ÄNDRING : SYRESOND

1. Applikation

Alla modeller : Insprutningsmotorer.

Figur : B1KT001D

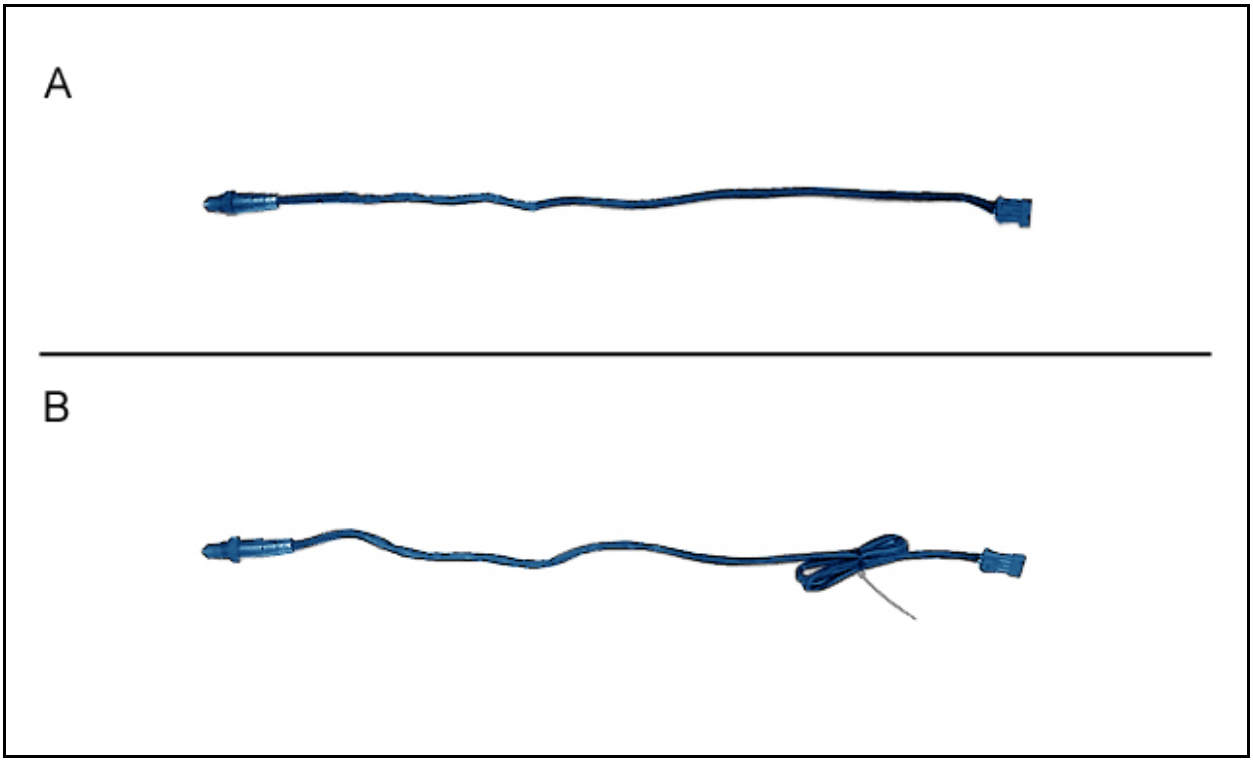
Längden på syresondens elkabelhärva har ändrats.
"A" Gammal syresond.
"B" Ny syresond (Förlängd elkabelhärva).

När lagret är slut kommer endast de nya delarna att lagerföras.

Figur : B1KT002D

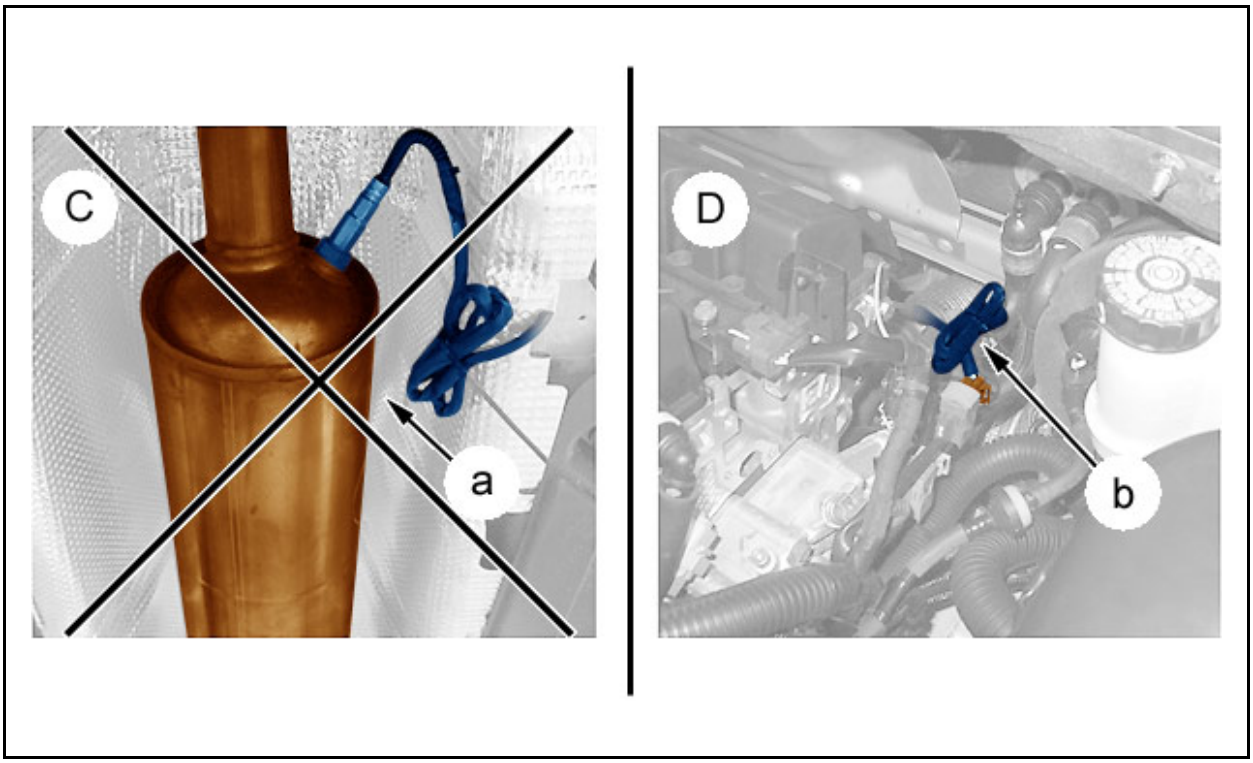
VARNING : Elkabelhärvan måste alltid ligga långt ifrån avgassystemet . Fäst upp den överskjutande delen av kabelhärvan med en rem.

"C" Montering inte ok : Den överskjutande delen av elkabelhärvan är fästad i närheten av avgassystemet (vid " a").
"D" Överensstämmande montering : Den överskjutande delen av elkabelhärvan är fästad i närheten av kontaktstycket (vid " b").
